IMPIANTO DI COMPOSTAGGIO DI TREVIGNANO

**REALIZZAZIONE DEL COMPARTO DI DIGESTIONE ANAEROBICA E UPGRADING PER
LA PRODUZIONE DI BIOMETANO**

STUDIO DI FATTIBILITÀ TECNICA ED ECONOMICA C.I.G.: 7988540FBD

REALIZZAZIONE DEL COMPARTO DI DIGESTIONE ANAEROBICA E UPGRADING PER LA PRODUZIONE DI BIOMETANO
STUDIO DI FATTIBILITÀ TECNICA ED ECONOMICA
NOTA INTEGRATIVA

Figura 1 – Estratto Piano del Verde (riportato nella richiesta di integrazioni Prot. N°2020/0021001)

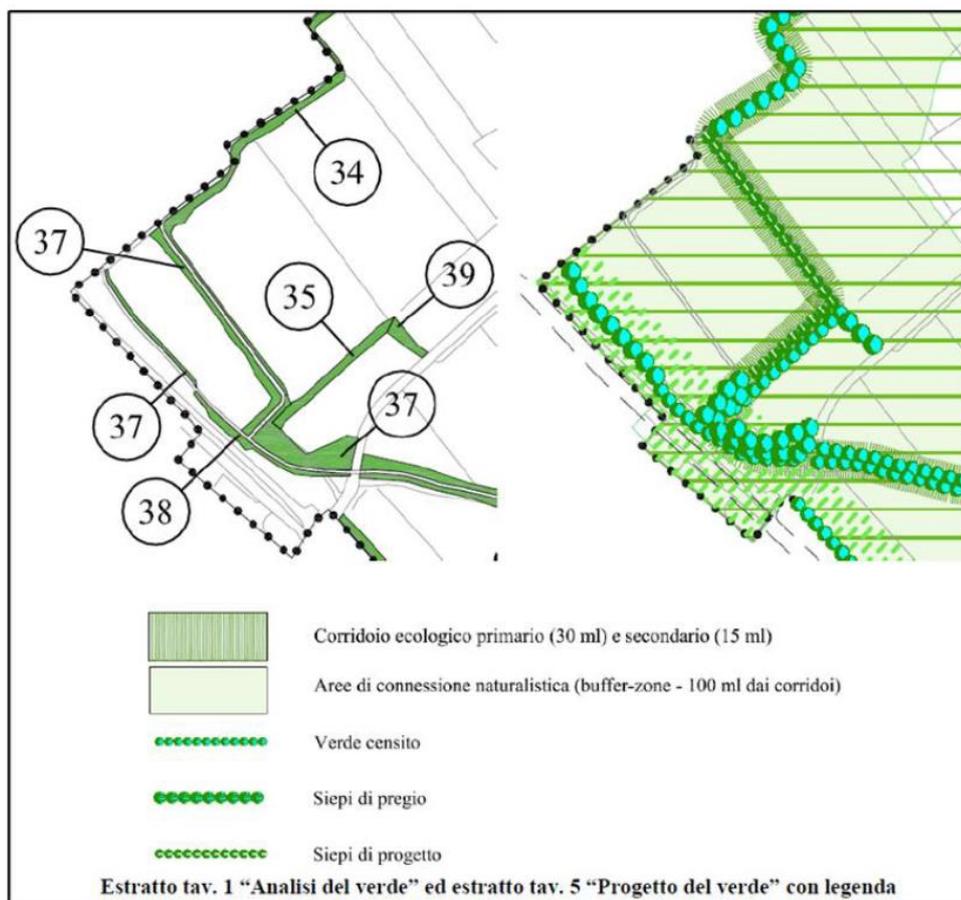
Nella Richiesta Integrazioni Prot. N°2020/0021001 il Comune di Paese riportava che la vigente prima variante del Piano del Verde, approvata con D.C.C. n. 42 del 10/09/2014, individua nell'area d'intervento:

- buffer zone;
- siepi di pregio;
- siepi censite;
- siepi di progetto;
- corridoio ecologico secondario;

- *[...] qualora ai fini dell'intervento in oggetto non sia possibile mantenere la "siepe di pregio" e le "siepi censite non di pregio" e vi sia sottrazione di superficie erbosa ricadente in "buffer zone", si ritiene sin d'ora necessario prevedere che le medesime **vengano compensate ambientalmente mediante costituzione ex novo di superficie erbosa e siepi di analoga estensione e composizione;***

- *L'implementazione del progetto in oggetto con **la costituzione ex novo di siepi mono o plurifilare lungo i confini sud - est - ovest dell'area**, si ritiene migliorativa dell'intervento in oggetto sia dal punto di vista del clima acustico che, data la prossimità con l'area agricola di interesse paesaggistico, dal punto di vista paesaggistico;*

- *È consentita, previa autorizzazione dell'ufficio competente, l'apertura di varchi carrai di ampiezza strettamente necessaria al passaggio di mezzi; il varco carraio deve rimanere inerbito. **La parte eliminata deve essere opportunamente compensata mediante interventi di piantumazione interne al corridoio stesso [...];***

Tali sistemi a verde, censiti nel Piano del Verde, sono stati riportati graficamente anche nelle planimetrie che si riportano in allegato (Allegato 1 e Allegato 2).

Figura 2 – Stralcio planimetria stato attuale e indicazione interventi a verde secondo il Piano del Verde

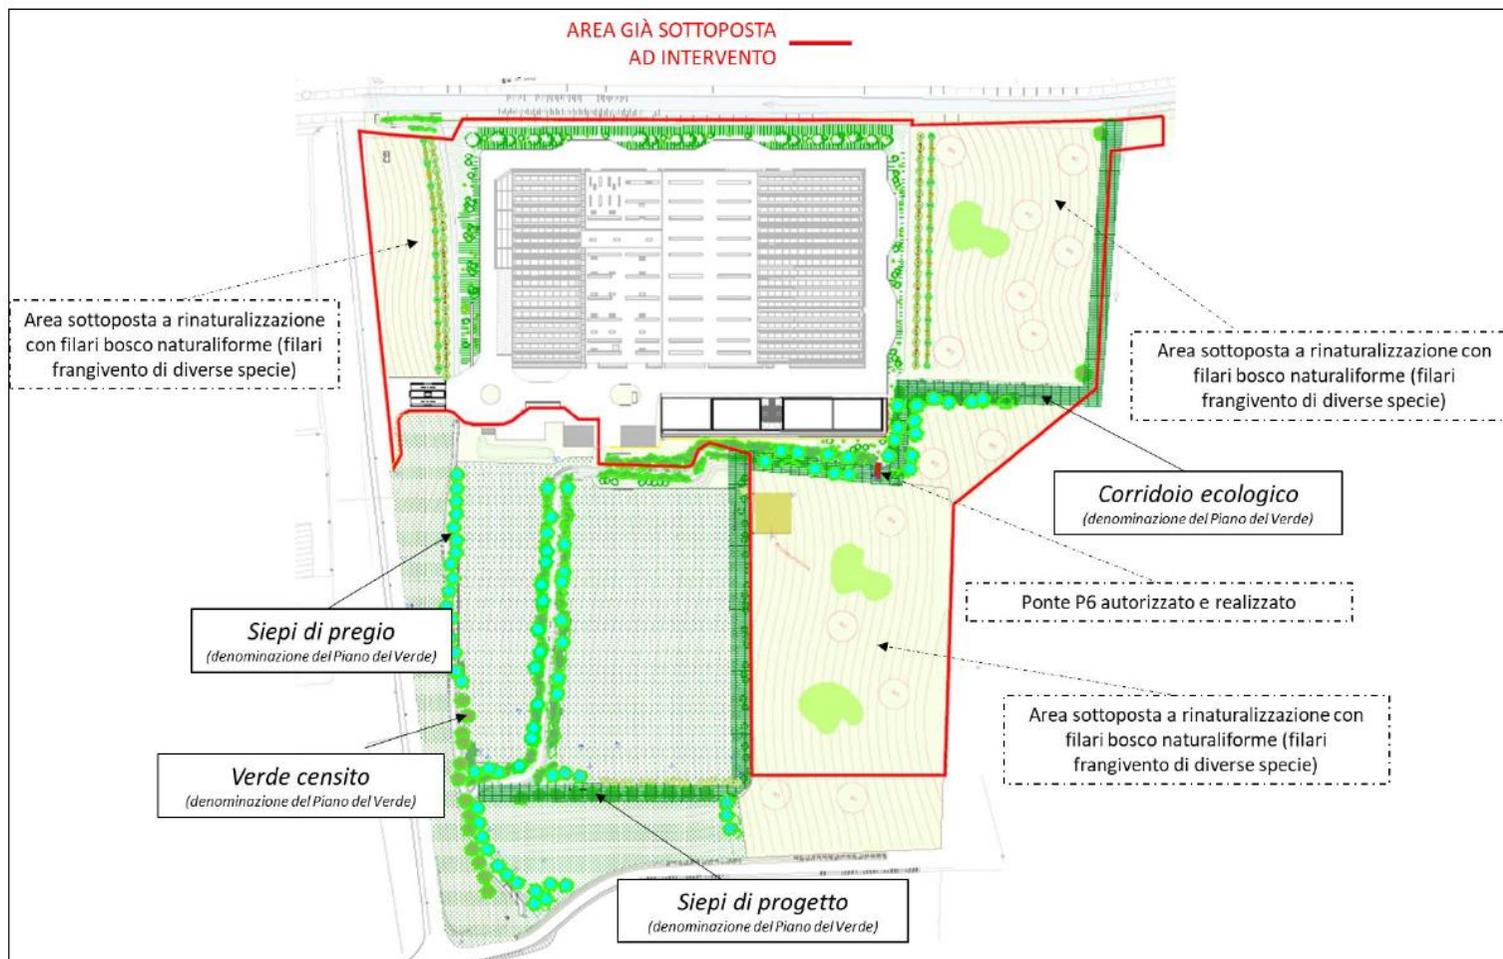
Inoltre, in merito al ponte di attraversamento del canale consortile costituente confine tra i Comuni di Paese e Trevignano, relativamente al quale si chiedevano chiarimenti nell'Osservazione sopra citata, si rileva che nelle integrazioni prodotte la ditta lo indica come "ponte P6 (ponte autorizzato con SCIA presentata al comune di Trevignano e per il quale l'azienda sta provvedendo ad una richiesta di autorizzazione sanatoria per il Comune di Paese)". Si segnala che ad oggi non risulta pervenuta alcuna istanza di sanatoria edilizia.

In particolare, nella planimetria sono state evidenziate le aree sottoposte a rinaturalizzazione con filari di diverse specie sia al confine est sia al confine ovest dell'impianto di compostaggio. Inoltre, è stato evidenziato il ponte già realizzato P6, il quale è autorizzato con SCIA presentata al comune di Trevignano e per il quale la società ha provveduto ad inviare una richiesta di autorizzazione in sanatoria per il Comune di Paese in data 28/08/2020.

La realizzazione di tale ponte ha comportato l'interruzione di siepi di pregio posizionate lungo un corridoio, che si prevede di compensare secondo quanto riportato nell'**Allegato 2**.

La società Contarina SpA ha provveduto ad inviare al Comune di Paese in data 28/08/2020 richiesta di autorizzazione di permesso a costruire in sanatoria per il ponte denominato P6.
